TECHNISCHE VRAGEN

Bestemd voor politiek forum van d.d. 30 september 2019

Onderwerp : Kaderbesluit Leidse Ring Noord

Vraagsteller: Huibrecht Bos, Jan Huisman (CDA)

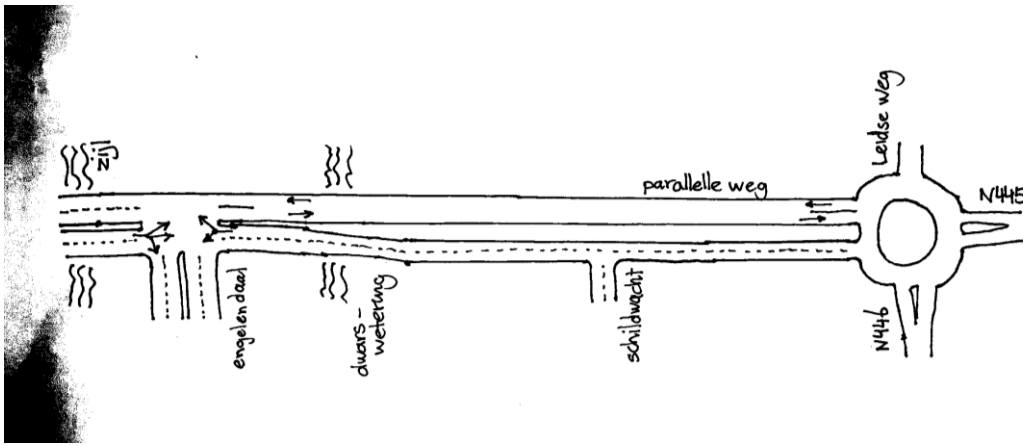
Het tracédeel Oude Spoorbaan is drie keer van variant veranderd, nl. met tunnel, met verkeerslichten en nu weer terug naar rotonde. Welke varianten heeft de gemeente verder nog onderzocht?

Het CDA is met name geïnteresseerd of er ook naar een variant is gekeken, waarbij een nieuwe snelle parallelle tweebaansweg 70km (verdiept) wordt gelegd naast de bestaande lokale weg (50km Oude Spoorbaan).

Is deze variant ook onderzocht? Zo ja, waarom is deze afgefallen?

Het voorstel voor het tracédeel OSB is tov 2016 slechts eenmaal veranderd, nl in de oplossing van dit Kaderbesluit;. Er zijn daaraan voorafgaand 3 varianten qua ligging onderzocht:

- maaiveld
- halfverdiept
- verdiept

De verdiepte variant betrof een ongelijkvloerse aansluiting bij de Schildwacht (conform het kaderbesluit uit 2016), de maaiveld en halfverdiepte variant konden qua kruispuntvorm aansluitend op de Schildwacht zowel met verkeerslichten als een rotonde uitgevoerd worden. Daarnaast zijn er 2 snelheden onderzocht; 80 km/h en 70km/h.

Nee, deze variant is niet onderzocht. Concreet in reactie op bovenstaande punten is deze oplossing niet passend omdat:

- ivm de intensiteiten van 2030/2035 is 2x2 voor het doorgaand verkeer nodig ipv 2x1
- het kruispunt Engelendaal wordt bij deze variant voorzien van een extra aansluitende weg op de oostelijke tak. Dit zorgt voor een extra fase in de verkeersregeling, en daarmee tot meer verliestijd voor het autoverkeer. Inpassingstechnisch is dit waarschijnlijk ook niet inpasbaar bovenop het profiel van de huidige fietstunnel onder de Oude Spoorbaan (de bestaande fietstunnel richting Driegatenbrug).
- veel duurder door (half) verdiepte aanleg van de doorgaande weg.
- groter ruimtebeslag op de polder; meer tussenruimte is nodig (o.a. ivm bushalte)
- grotere en lastiger beheerskosten (ivm tunnel/verdiept)
- grotere belasting op de rotonde N446 doordat er geen bypass meer is voor doorgaand verkeer richting de A4 / alsook meer uitwisseling verkeer op de rotonde zelf. Dit kan leiden tot meer vertraging.

- vraag is of bij 70km/h geluidscherm nodig is; wel is een afscheiding van ca 1 meter nodig als sprake is van een verdiepte ligging (ivm veiligheid)
- om de onveilige fietsoversteek bij de N446 op te lossen zal bij deze oplossing nog steeds een ongelijkvloerse fietsverbinding nodig zijn.
